**Avis de la Mission Régionale d'Autorité environnementale (MRAe)
de Nouvelle-Aquitaine sur le projet de mise en compatibilité par
déclaration de projet du plan local d'urbanisme (PLU) de la
commune de Voeuil-et-Giget (Charente) porté par la communauté
d'agglomération de GrandAngoulême relatif à un projet de forage
pour la production d'eau de source à embouteiller**

n°MRAe 2022ANA32

dossier PP-2021-11986

Porteur du Plan : communauté d'agglomération de GrandAngoulême

Extrait du règlement graphique **avant** mise en compatibilité
(Source : dossier de mise en compatibilité page 124)

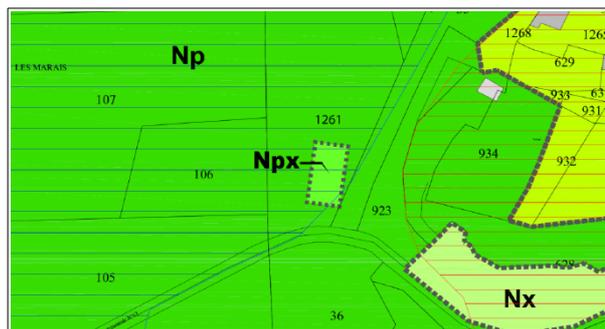
Le résumé non technique a été complété par rapport à sa version initiale par des illustrations permettant une appréhension aisée des enjeux environnementaux du territoire et du secteur concerné par le projet de mise en compatibilité. Il présente dorénavant les évolutions apportées au PLU par la mise en compatibilité. Des extraits du plan de zonage avant et après la mise en compatibilité mériteraient d'être ajoutés.

*Synthèse des enjeux relatifs au milieu naturel et secteur Npx envisagé cerclé en noir
(Source : extrait du dossier de mise en compatibilité page 63)*

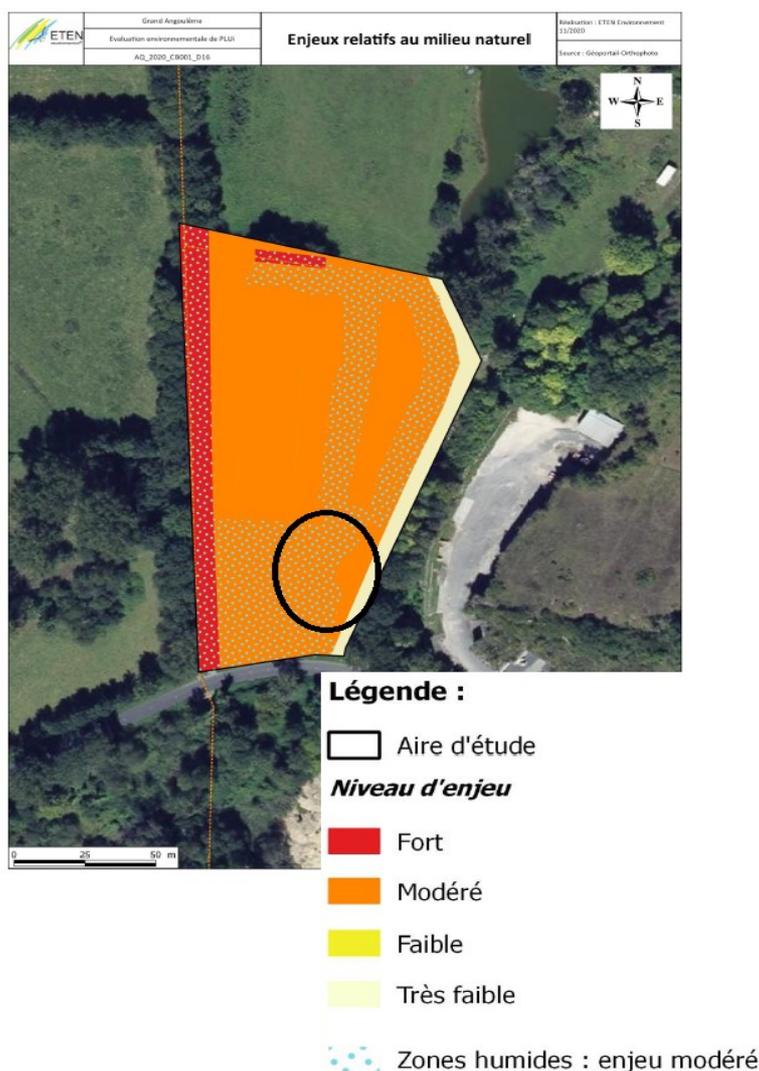
En revanche, selon le dossier, les zones humides au droit des boisements de jeunes frênes sont susceptibles d'être impactées par le reclassement du secteur de projet en secteur Npx.

La MRAe rappelle à nouveau que pour toute zone humide identifiée, la recherche de mesures d'évitement devrait être mise en œuvre afin notamment, dans le cas de ce projet, de ne pas fragiliser la protection d'habitats d'espèces d'intérêt communautaire.

Les éléments d'informations complémentaires apportés dans le dossier précisent que le site d'implantation du forage a été retenu en fonction de critères hydrogéologiques et fonciers. Le dossier n'indique pas cependant si d'autres sites étaient ou non envisageables, avec éventuellement des sensibilités écologiques moins importantes. Il ne permet pas de démontrer à ce stade que les zones humides et leurs fonctionnalités ne seront pas significativement impactées par le projet.
